改善箇所説明図

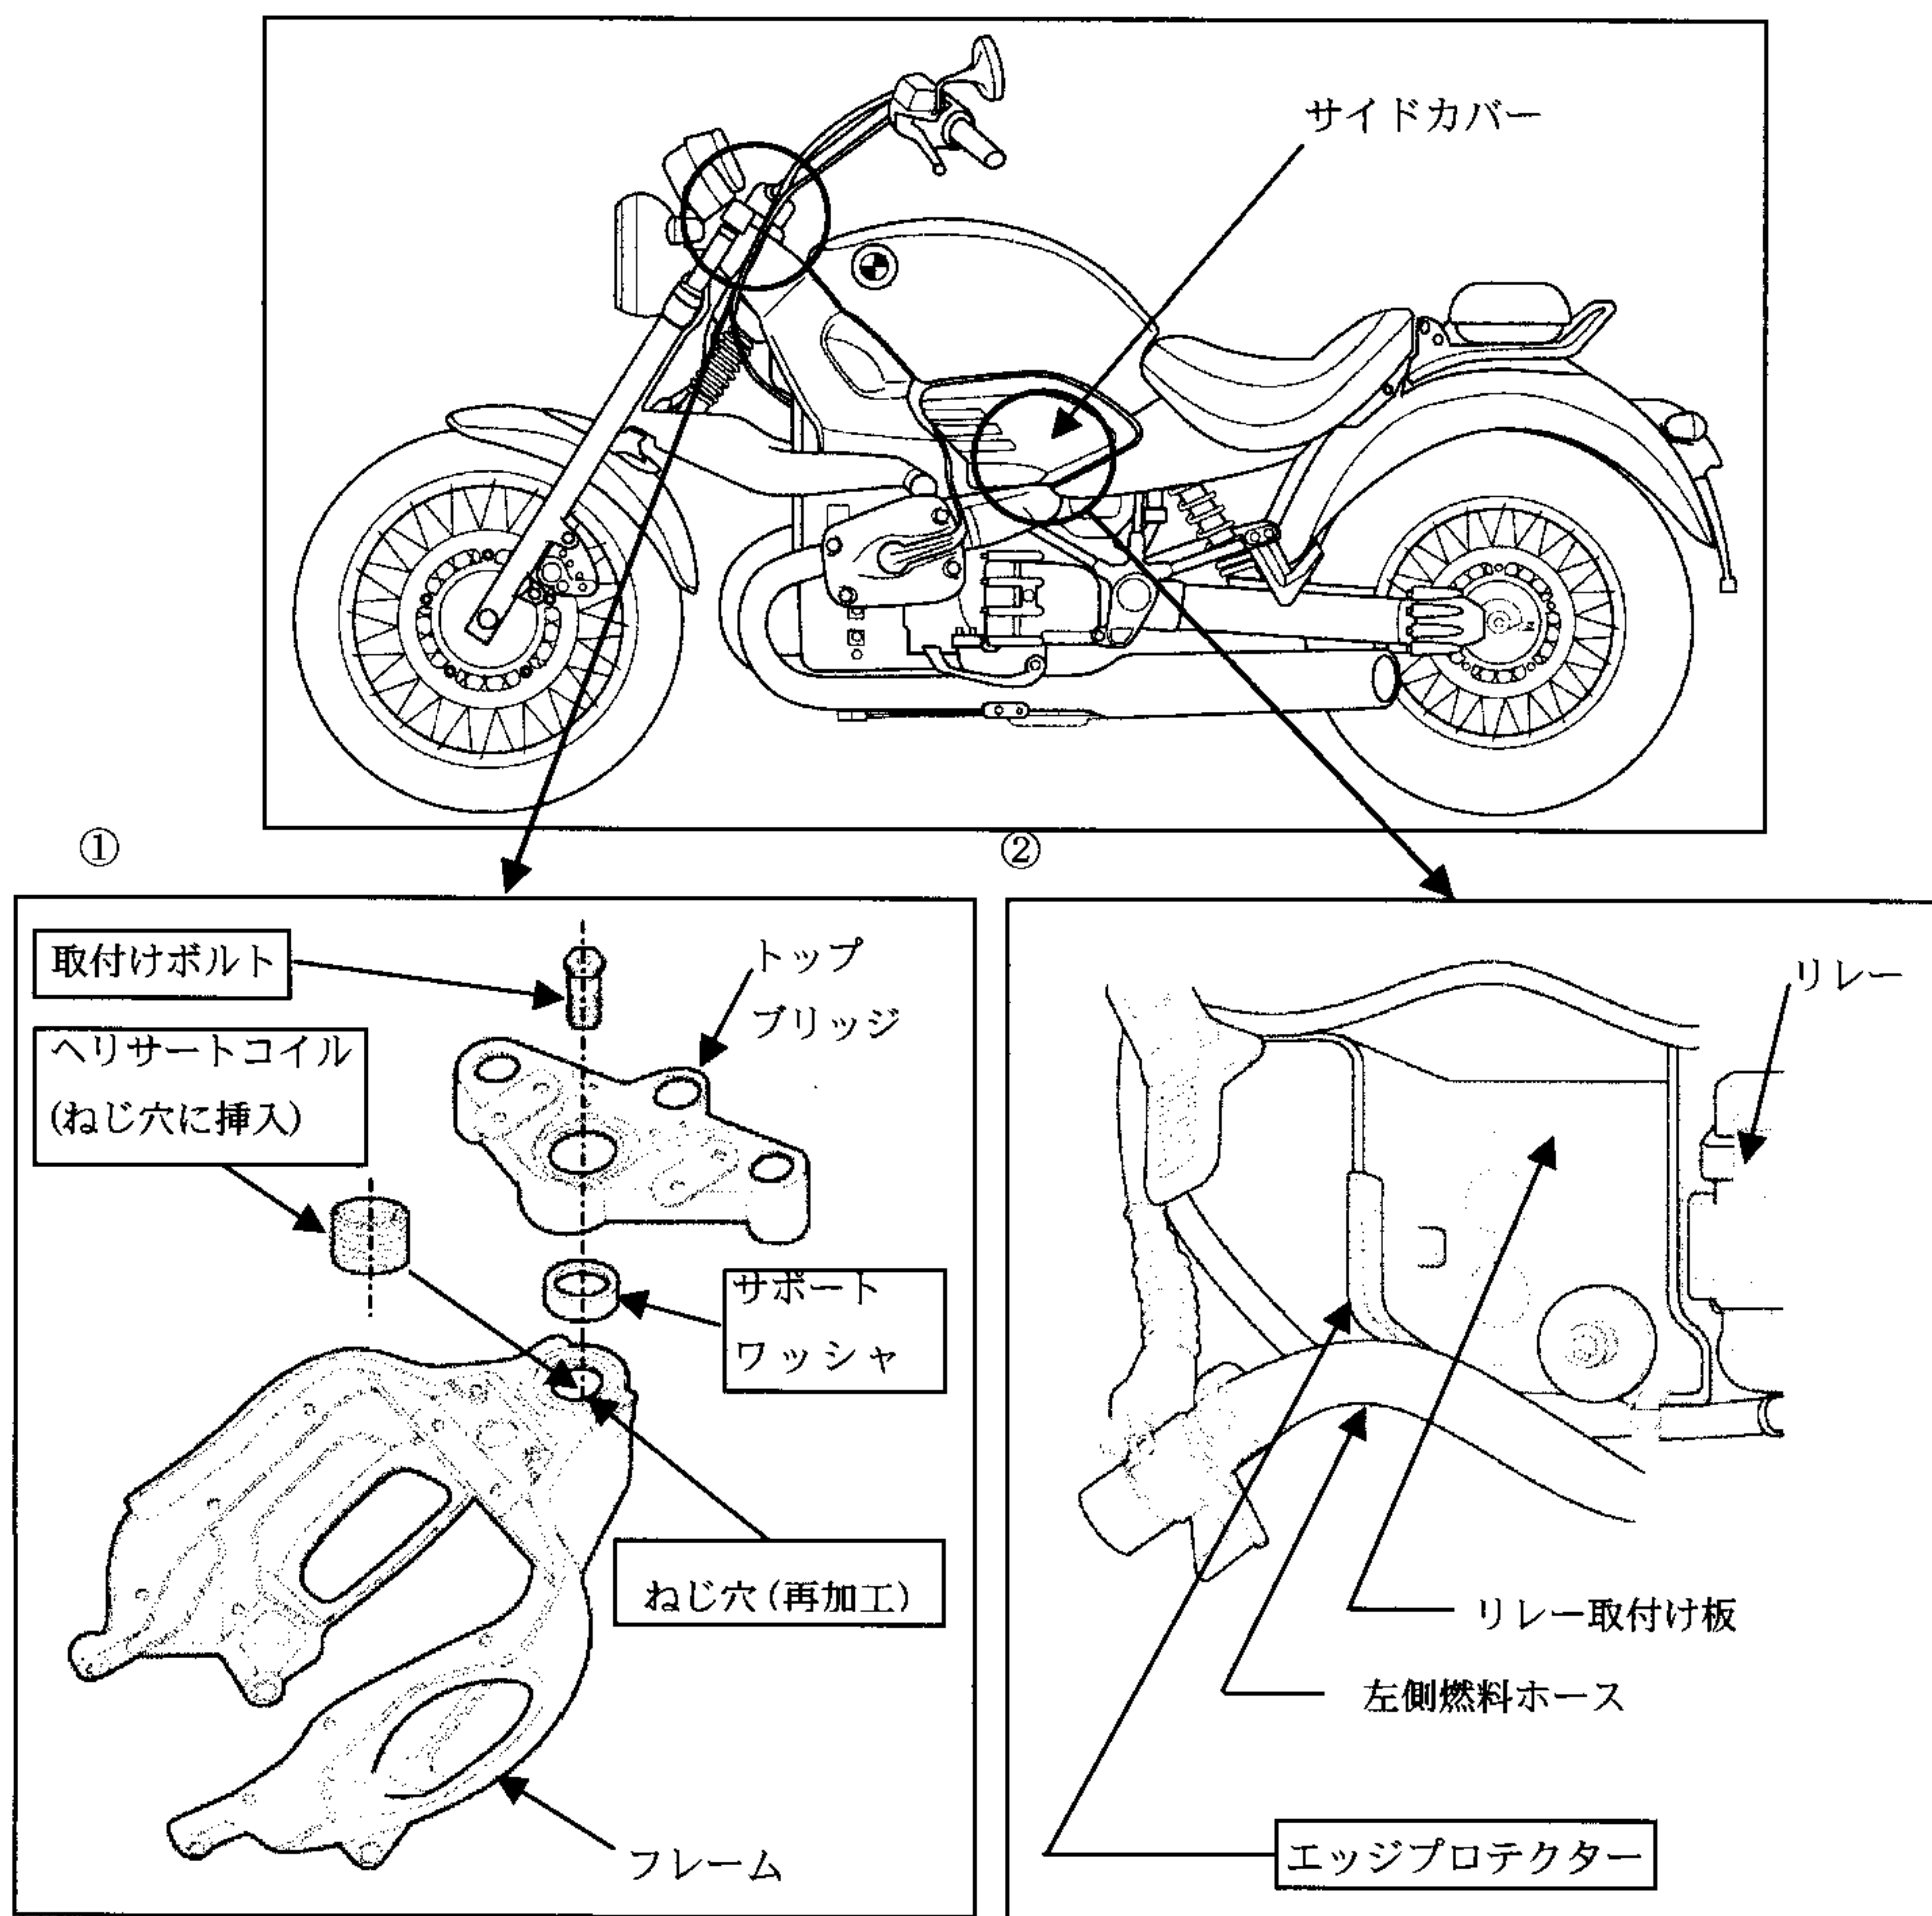
基準不適合箇所

- ①かじ取り装置において、フレーム先端のかじ取りハンドルを固定するトップブリッジを取付けるためのねじ穴の加工方法が不適切なため、当該ねじ穴部の残留物により電蝕が起きてねじ山が腐食し、取付けボルトが緩むことがあり、かじ取りハンドルにがたが生じ、最悪の場合、走行安定性が損なわれるおそれがある。
- ②燃料装置において、左側燃料ホースの取り回しが不適切なため、車体の振動により左側サイドカバーの奥にあるスターター等のリレー取付け板のエッジ部に干渉することがあり、そのままの状態で使用を続けると、当該ホースが損傷して燃料が漏れ、最悪の場合、火災に至るおそれがある。

改善の内容

- ① 全車両、ねじ穴を再加工し、ヘリサートコイルを挿入後、対策品のサポートワッシャ及び新品の取付けボルトを使用して組み付ける。
- ② 全車両、リレー取付け板のエッジ部分にエッジプロテクターを追加する。
